Temat: Ważne zalecenie bezpieczeństwa dotyczące respiratorów Monnal T60 (nr art. R2218602)

Informacja dotycząca bezpieczeństwa z dnia 05/01/2023 R2218602

Sytuacja 1: Możliwość zastosowania wartości zadanej Fio2 innej niż wartość zadana wyświetlona po użyciu funkcji 100% O2.

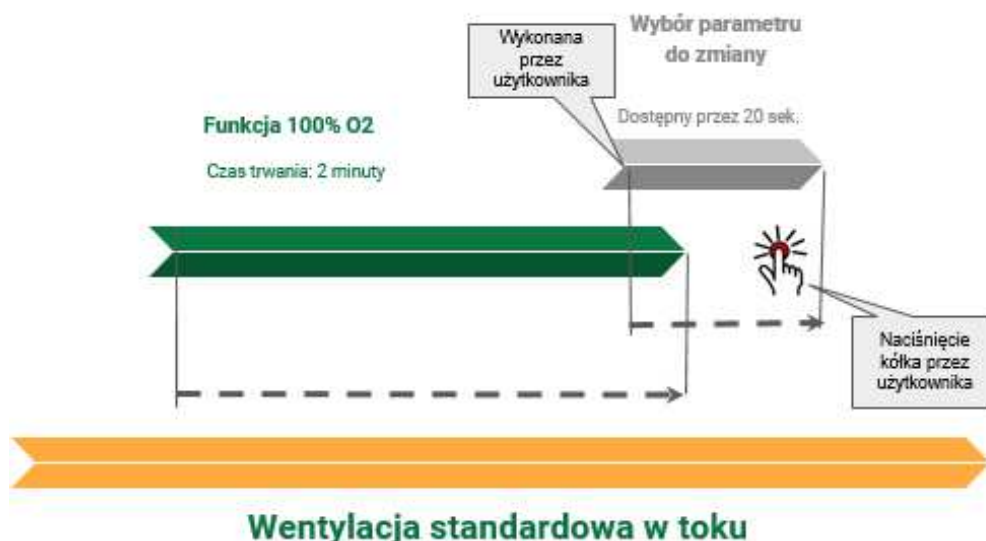
Opis problemu: Jeżeli użytkownik chce zmienić wartość zadaną FIO2 na kilka sekund przed końcem 2-minutowego okresu funkcji 100% O2, a zatwierdzenie tej wartości zadanej następuje tuż po zakończeniu funkcji 100% O2, (patrz wykres poniżej), może to generować sytuację konfliktu pomiędzy zastosowaną wartością zadaną a jej wyświetleniem.

Ryzyko polega na tym, że zastosowany poziom Fio2 jest wyższy niż wyświetlana wartość zadana, co może spowodować hiperoksję lub niższy od wartości zadanej, co grozi hipoksją.

Firma Air Liquide Medical wprowadziła korektę do oprogramowania, która uniemożliwi zachowanie ustawień „W oczekiwaniu na zatwierdzenie” po upływie 2 minut funkcji 100% O2.
